## Keuringsverslag van een elektrische laagspanning- en zeer lage spanningsinstallatie

### NIET CONFORM

Straatnaam Herseltsesteenweg  
Huisnummer 104  
Busnummer  
Postcode 3200  
Gemeente AARSCHOT  
Land België

Controlebezoek van een huishoudelijke installatie volgens (KB 08/09/2019) - AREI Boek 1- 6.5. en 4.2.4.3.

Afbeelding schakel- en verdeelbord:

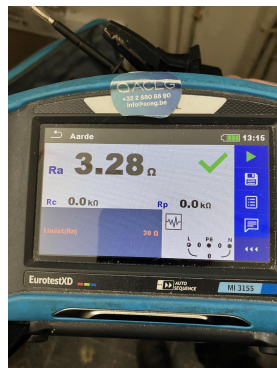
15.03 Verdeelbord is niet van klasse I of II. (Boek 1 Onderafdeling 5.3.5.1.A.)

15.05 De deur en/of afschermplaat van het schakelbord dient (terug)geplaatst worden. Aanraking van onder spanning staande delen mogelijk. (Boek 1 Afdeling 5.1.4. en 5.3.5.1.A. en 4.2.2.3.)

15.07 Verdeelbord dient vervangen te worden, de beschermingsgraad tegen rechthoekse aanraking is onvoldoende. (Boek 1 Onderafdeling 4.2.2.3.)

15.09 De genaakbare, naakte onder spanning staande delen zijn onvoldoende afgeschermd. (Boek 1 Afdeling 5.1.4. en 4.2.2.3.)
